# Projet de parc éolien d'Ambraut-Saint-Août (36)

Réponses à l'avis de l'Autorité  
Environnementale émis le 28 janvier 2016

Février 2016

La SAS Ambraut-Saint-Août Energie,  
filiale de La Compagnie du Vent

1 - Depuis le chemin de St Jacques de Compostelle sur la commune de Sainte-Fauste

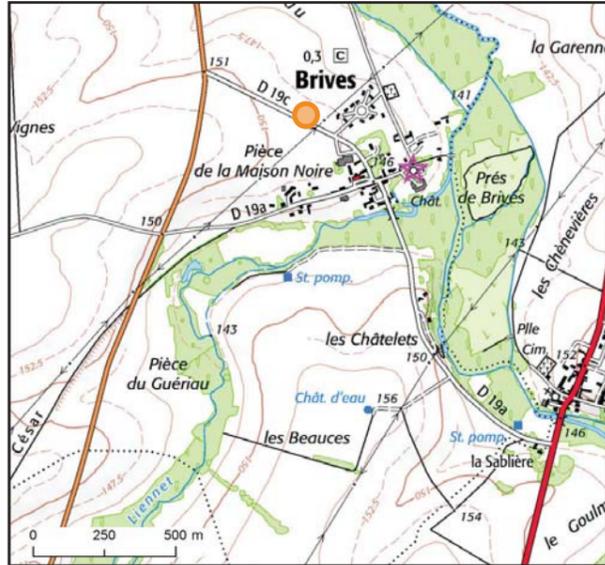
« Concernant l'impact sur les monuments patrimoniaux, l'étude mentionne correctement les covisibilités avec les monuments historiques proches identifiés dans l'état initial. Trois photomontages sont présentés pour apprécier les visibilitées depuis et vers ces monuments historiques. Des montages plus fournis avec des angles de vue variés auraient permis de juger correctement de l'impact sur ce patrimoine. Ils auraient pu également présenter l'impact sur les monuments historiques sur un périmètre plus large. »

Depuis le chemin de St-Jacques de Compostelle au nord d'Ablenay sur la commune de Sainte-Fauste (séquence paysagère assez ouverte visuellement), le parc éolien d'Ambrault-Saint-Août restera en grande partie masqué par les boisements et la forêt domaniale de Choeurs-Bommiers.
